#### IV. 기타 개선 사례

**확장구간 중간층 재료(MC-1→WC-5)변경**  
[부산시계-웅상1]

## 지하차도 되메우기 재료변경 (일운-아주)

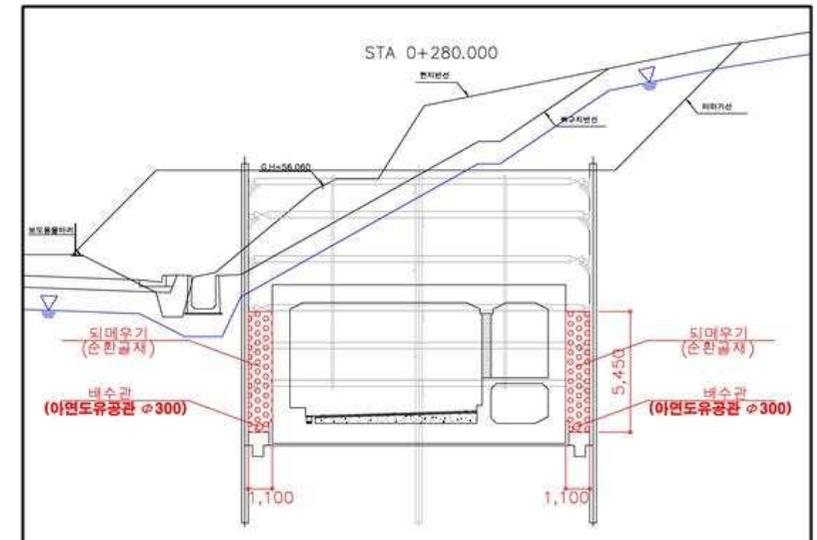
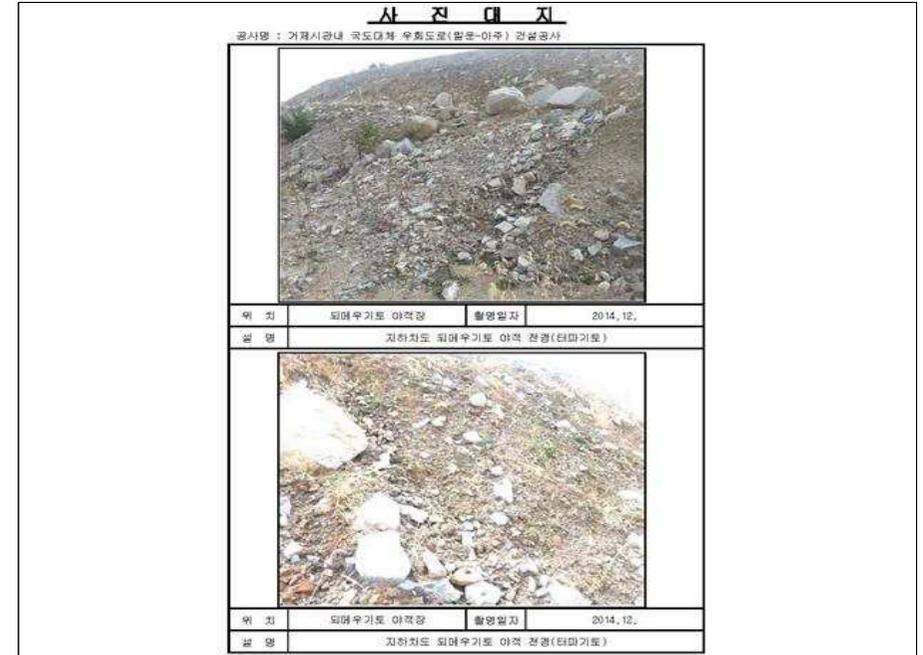
- 지하차도 되메우기가 터파기 발생토사로 계획되어 있으나, 터파기토는 화산암질의 암편석을 다량 함유한 투수성이 불량한 점토질층으로 구성.

1. 현황
  - 되메우기용 토사가 화산암질의 암편석을 다량 함유한 투수성이 불량한 점토질층으로 구성되어있어 되메우기용 재료로 부적합함.
2. 관련 기준 검토 및 근거법령
  - 해당없음
3. 검토내용
  - 투수성이 양호하고 구조물의 방수시트 보호 가능 여부

- 투수성이 불량한 되메우기 재료를 순환골재로 변경하여 다짐 및 배수처리를 원활히 하고 방수시트를 보호함이 좋을 것으로 사료됨.

## 암파쇄 방호시설 설치 (구포-덕산1)

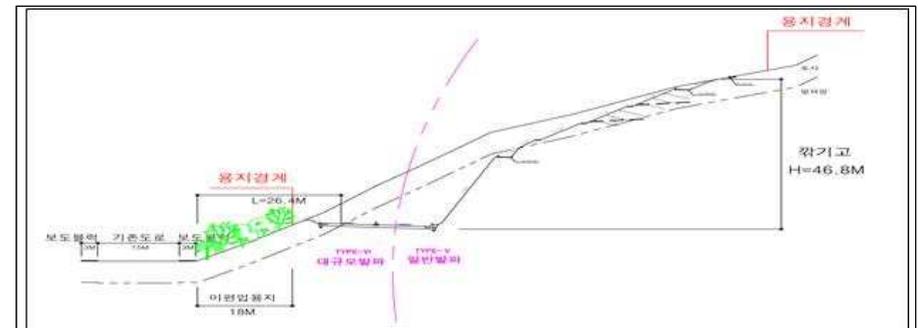
- 흠각기구간(STA.0-013.9~0+136)의 절토고가 약40m 이상이고 사면절취시 미편입구간과 4공단 진입도로에 토석이나 암괴로 인한 안전사고 및 미편입부지의 조경시설물 등의 손괴가 예상됨에 따라 암파쇄 방호시설 반영.

- 암파쇄 방호시설 155m 반영

## 교량 교각부 비계수량 반영 (서면-근남1)

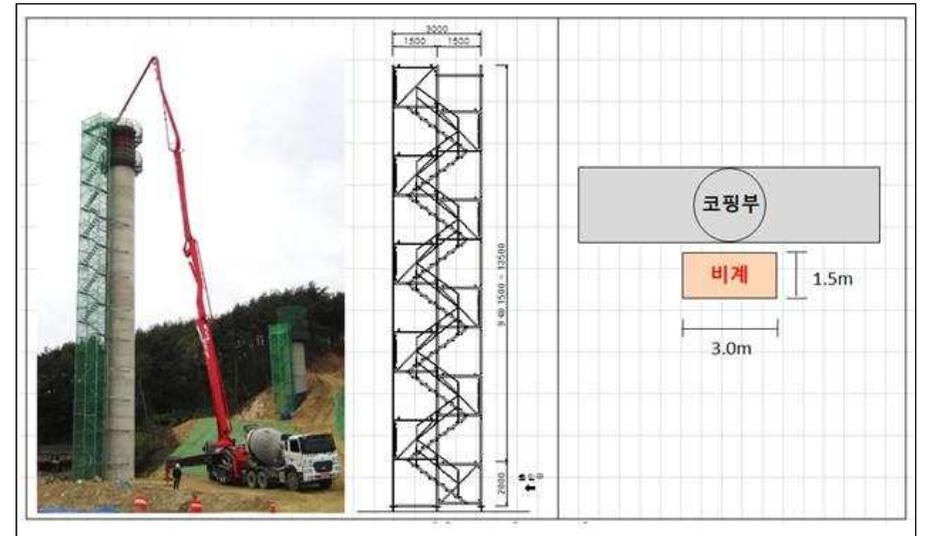
- 현황
  - 현설계에 교량 교각부의 비계가 미반영 되어 있음
  - 교각 거푸집은 Climbing Form으로 설계되어 있어 거푸집 설치 및 철거는 크레인으로 작업
  - FCM공법 교량은 상부공에 승강기 사용료가 설계에 반영됨
- 관련 기준 검토 및 근거법령
  - 공사계약 일반조건 제19조(설계변경 등) 제1항
- 검토내용
  - 교각공사를 위해서는 작업자들의 승강시설이 필요
  - 비계수량은 Climbing Form을 크레인으로 작업하므로 작업자의 승강 시설은 워킹타워 바닥면적(3.0\*1.5)만을 적용한 것은 적정하며, Slab가 완료된 교량(대흥1,2교)은 적용하지 않음
  - FCM교량(수평교,하원2교)은 상부공에 승강기가 반영되어 있으므로 교각 작업기간의 승강기 사용료와 비계 공사비를 대비하여 공사비가 낮은 강관비계를 반영
  - 본 사항은 「건설기술 진흥법 시행령 제87조」 [별표8] ‘건설공사 등의 별점관리기준’ 중 측정기준 3.6 ‘설계도서 작성의 소홀’ 에 해당

- 교각공사를 위해서는 작업자의 승강시설인 워킹타워 면적만 반영
